Oggetto: **[ID: 11345] Procedimento di Verifica di assoggettabilità alla VIA ai sensi dell'art. 19, del D.lgs. 152/2006 per il progetto "Interconnessione sistemi idrici Cuga-Coghinas – Collegamento Diga Cuga-Vasca Truncu Reale". Proponente: Ente Acque della Sardegna (ENAS). Autorità Competente: Ministero dell'Ambiente e della Sicurezza Energetica (M.A.S.E.). Trasmissione osservazioni.**

[ID: 11345] Procedimento di Verifica di assoggettabilità alla V.I.A., ai sensi dell'art. 19 del D.Lgs. 152/2006, e s.m.i., per il progetto “Interconnessione sistemi idrici Cuga-Coghinas – Collegamento Diga Cuga-Vasca Truncu Reale”.

Proponente: Ente Acque della Sardegna (En.A.S.).

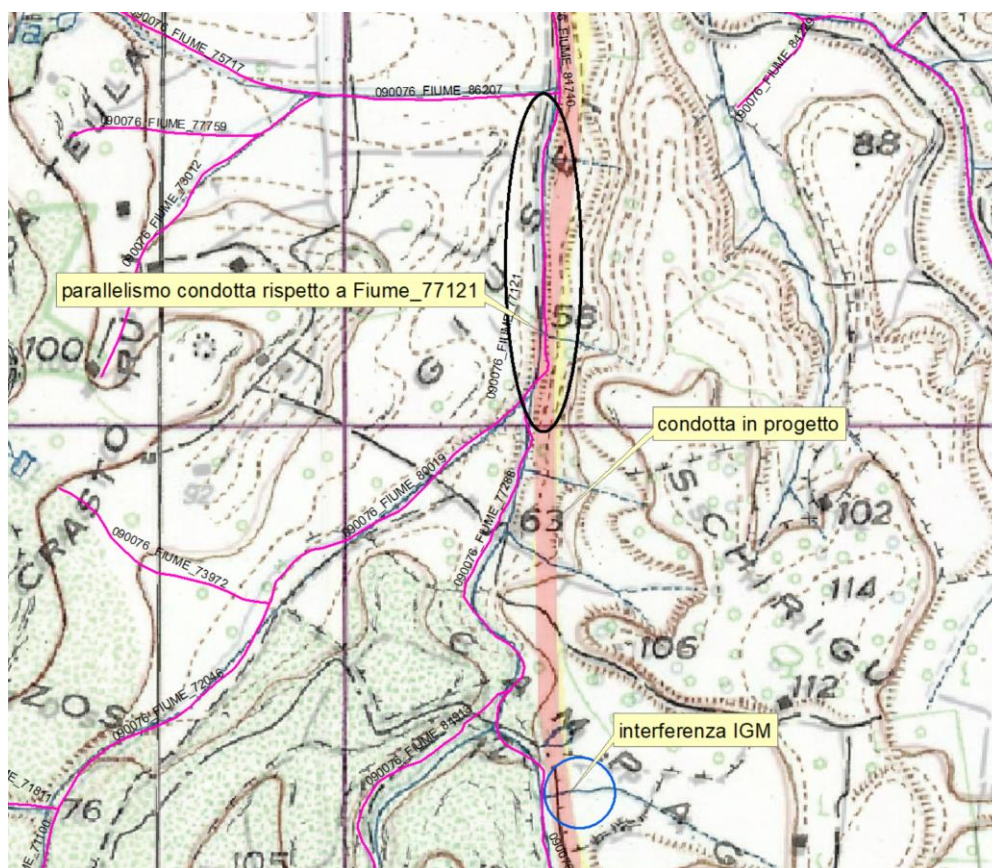
A puro titolo esemplificativo si rappresentano alcune interferenze rilevanti ai fini del PAI nella figura che segue come riferimento per la predisposizione delle planimetrie di progetto con individuazione delle interferenze.

Come si può notare nella carta IGM sono riportati elementi idrici che non sono riportati nello shape file sopra richiamato e le eventuali interferenze con il sedime dei relativi alvei o con le fasce di pericolosità idraulica (o anche le fasce di prima salvaguardia ex-art. 30 ter delle N.A. del PAI) devono essere comunque considerate. Inoltre, nella figura che segue, è evidenziato un parallelismo ovvero un tratto di condotta esterno all'alveo del Fiume_77121, così come individuato nello shape file di cui sopra, presumibilmente esterno all'alveo ma ricadente all'interno della fascia di allagamento del Fiume_77121 o, eventualmente, della fascia di prima salvaguardia, che al pari di manufatti e fabbricati tecnici eventualmente presenti in tali aree PAI, costituiscono interferenze da considerare.

- siano individuate planimetricamente tutte le interferenze che rilevano ai fini del PAI
- sia predisposta una tabella di sintesi illustrativa delle interferenze di cui al punto precedente

In tali planimetrie dovranno essere indicate tutte le interferenze di natura idraulica (fattispecie A-B-C-D) e legate al dissesto da frana con il relativo codice identificativo. Dovrà, inoltre, prodursi una **tabella di sintesi** delle interferenze avente la seguente struttura:
